Formát: A4
Datum: 10.8.2017
Číslo výkresu: 3442-A4-02

Ředění cytosatik
VFN Karlovo nám. Praha 2
VZDUCHOTECHNIKA

Název výkresu: Funkční schéma vzt 2.etapa

FUNKČNÍ SCHÉMA VZT 2.etapa

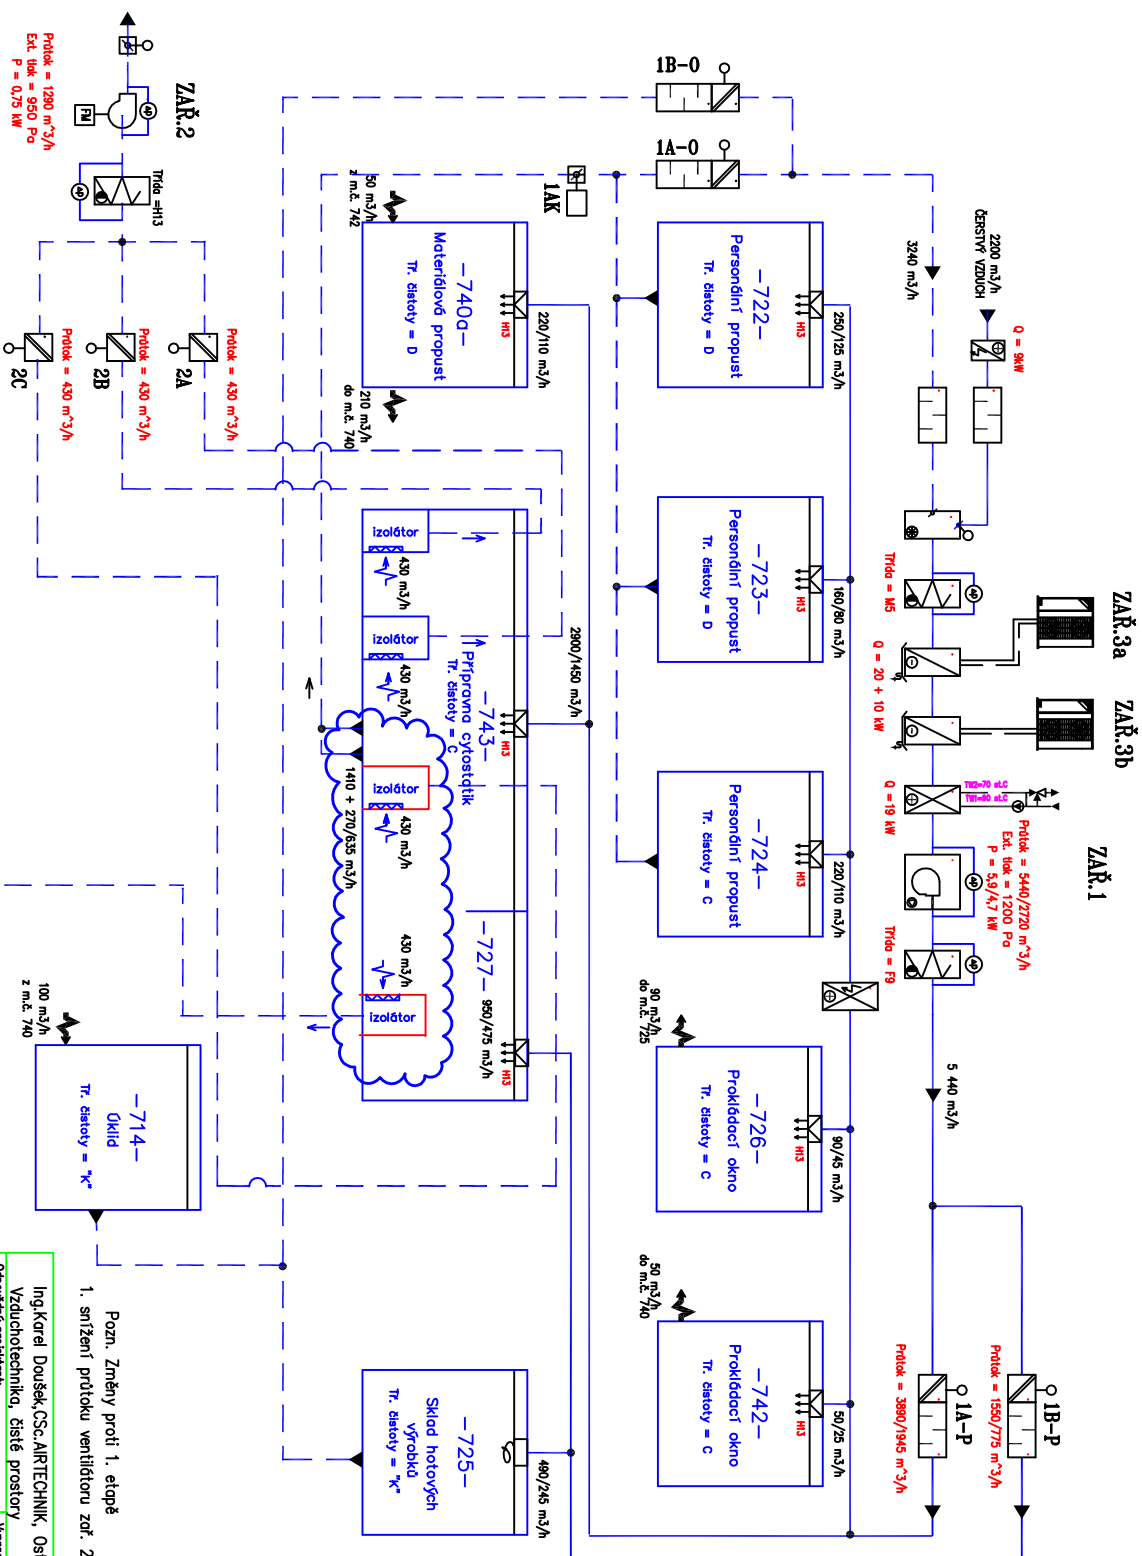
Pozn. Změny proti 1. etapě
1. snížení průtoku ventilátoru zař. 2a 2. zvýšen odleh z m.č. 743 3. výměna izolátoru o robotu za 2 izolátory.
